Projekt: Busbeschleunigung Metrobuslinie 6, Papenhuder Straße einschl. LSA, Neuordnung des Straßenraumes

Schlussverschickung

**Abwägung der zur Erstverschickung der verkehrstechnischen Planung vom
08.01.2016 eingegangenen Stellungnahmen**

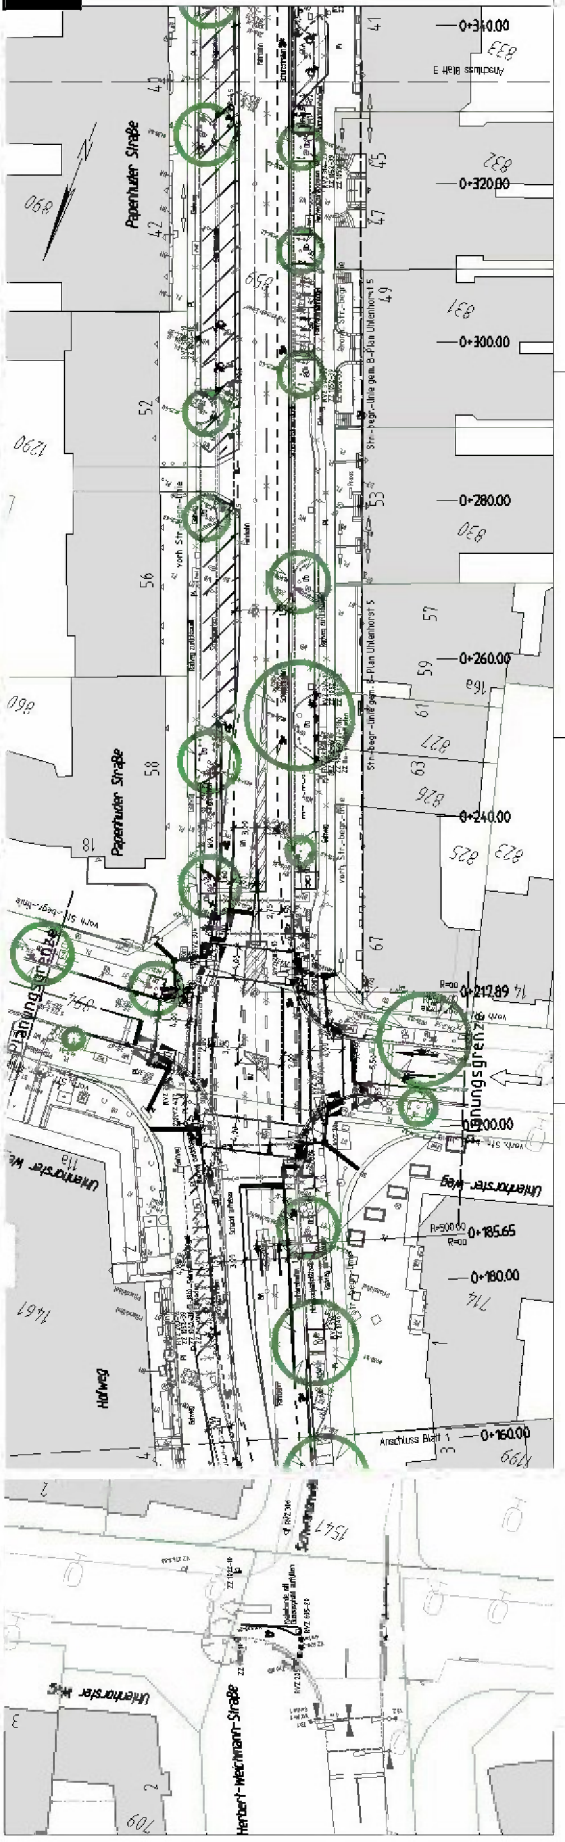
Plan 13/921-04-02:

Nebenplan Herbert-Weichmann-Straße / Schwanenwik / Uhlenhorster Weg: Der Geradeauspfeil für Radfahrer sollte entfallen. Es muss geprüft werden, ob der Radfahrer aufgrund des Baumbestands in der Herbert-Weichmann-Straße von der Wartelinie (VZ 341) Sicht nach rechts hat. Ferner muss sich die Aufstellfläche außerhalb des Schleppkurvenbereichs befinden, da die meisten Abbieger entgegen der StVO-Vorschrift aus § 9 StVO zweckmäßig vom linken Fahrstreifen (also jeweils im Gegenverkehr) nach links abbiegen. Eine bauliche Trennung der Aufstellfläche wird von hier unbedingt für erforderlich gehalten. Ggf. erforderliche Aufleitungen oder evtl. vorhandene Radwege sind im Plan nicht erkennbar. Eine Überfahrt in die Sackgasse Zur Schönen Aussicht hin ist jedoch erforderlich.

Plan 13/921-04-02:

Hauptplan Papenhuder Straße / Hofweg / Uhlenhorster Weg: VZ 292-50 im Uhlenhorster Weg ist hier nicht bekannt.

In der Papenhuder Straße sollte nach dem Knotenpunkt in Fahrtrichtung Mundsburger Damm das VZ 283-10 schon vorher am Lichtmast angebracht werden. Im Übrigen siehe zu Plan 13/921-04-01 (letzter

Lageplan 2: Es wird ein Sicherheitstrennstreifen zwischen Schrägparkständen und Fahrbahn dringend empfohlen.

Lageplan 2: Sämtliche Aus- und Umbauarbeiten im Bereich der Bordsteine sind ausschließlich unter externer baumpflegerischer Begleitung auszuführen. Es ist bedingt durch die Größe bzw. des Pflanzjahres der dortigen Straßenbäume mit erheblichem Aufwand zu rechnen.

Planenart:
 Lageplan Blatt 3/4

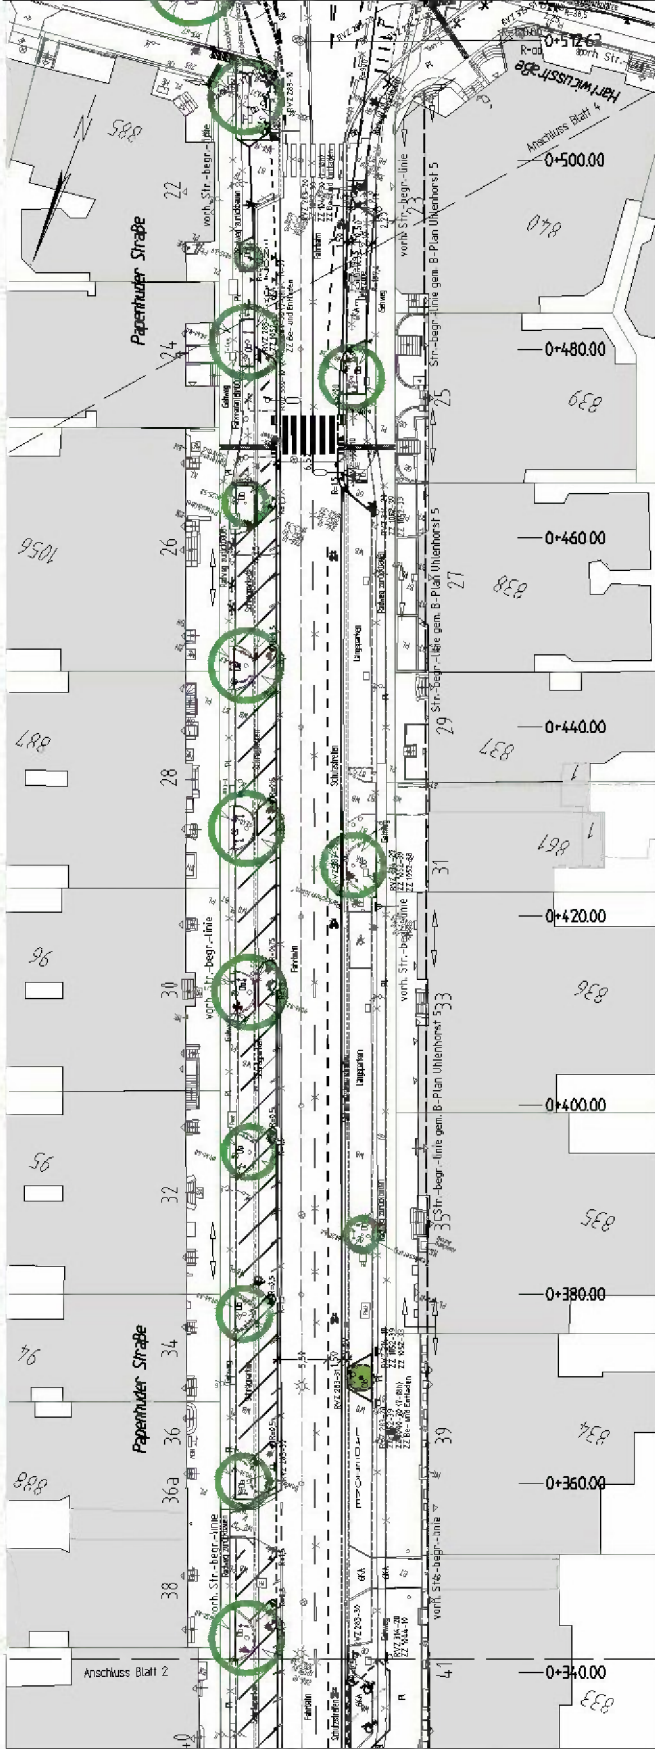
Plan 13/921-04-03:

Keine Anmerkungen, im Übrigen siehe zu Plan 13/921-04-01 (letzter Satz) und -04 (erster Satz). Plan 13/921-04-04: Das VZ 283-20 in der Papenhuder Straße Fahrtrichtung Mundsburger Damm muss näher an die Überfahrt zur Hartwicusstraße.

Lageplan 3: Es wird ein Sicherheitstrennstreifen zwischen Schrägparkständen und Fahrbahn dringend empfohlen.

Lageplan 3: Der Straßenbaum vor der Hausnr. 22/Ecke Hartwicusstraße ist aufgrund der massiven Verkleinerung des bisherigen Umfelds bzw. seiner Baumscheibe definitiv nicht zu halten und wird gem. vorgelegter Planung gefällt werden müssen.

AWT15068 Papenhuder Straße vor 25: mit der Versetzung um ca. 8 m in Fahrtrichtung sind wir einverstanden (s. Planauszug aus Lageplan Blatt 3).
